**Von:**  
**Gesendet:** Freitag, 2. Juli 2021 08:40  
**An:** Amt61-Beteiligung-Stadtplanung; 61 - Sekr. Amtsleitung  
**Cc:** Klein, Silke  
**Betreff:** Öffentlichkeitsbeteiligung gemäß § 3 Absatz 2 BauGB - Südstadt  
Konversion Teil 4 - Mark-Twain-Village West und Mark-Twain-Village Süd /  
Anregungen

der Bebauungsplanentwurf mit örtlichen Bauvorschriften **Südstadt Konversion Teil 4 - Mark-Twain-Village West und Mark-Twain-Village Süd** wurde im Zuge der Öffentlichkeitsbeteiligung gemäß § 3 Absatz 2 Baugesetzbuch am 24.06.2021 veröffentlicht.

Betreff.: Öffentlichkeitsbeteiligung im Rahmen des Bebauungsplanverfahrens: MTV

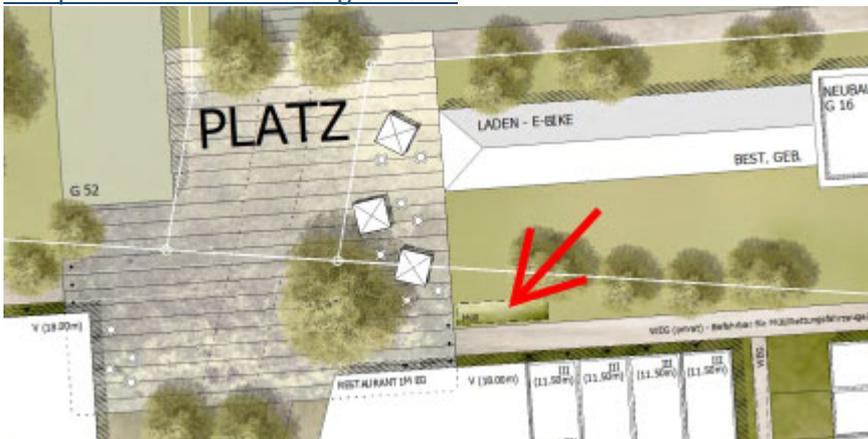
Das Baufenster für Gebäude 52 entspricht noch nicht der besprochenen aktuellen Planung von . Ich  
bitte vor Beschluss des BPlans um entsprechende Anpassung.  
Müllplatz direkt am Platz angrenzend:

Ich bitte die Position des ausgewiesenen Müllplatzes direkt am Platz mit geplanter Außengastronomie zu überdenken. Es ist meiner Ansicht nach zu befürchten, dass der Müllplatz deutlich größer ausfallen wird, um den Bedarf an Abfallbehältern unterzubringen. Der Platz soll durch Außenbestuhlung belebt werden und da könnte der Müllplatz stören sein.
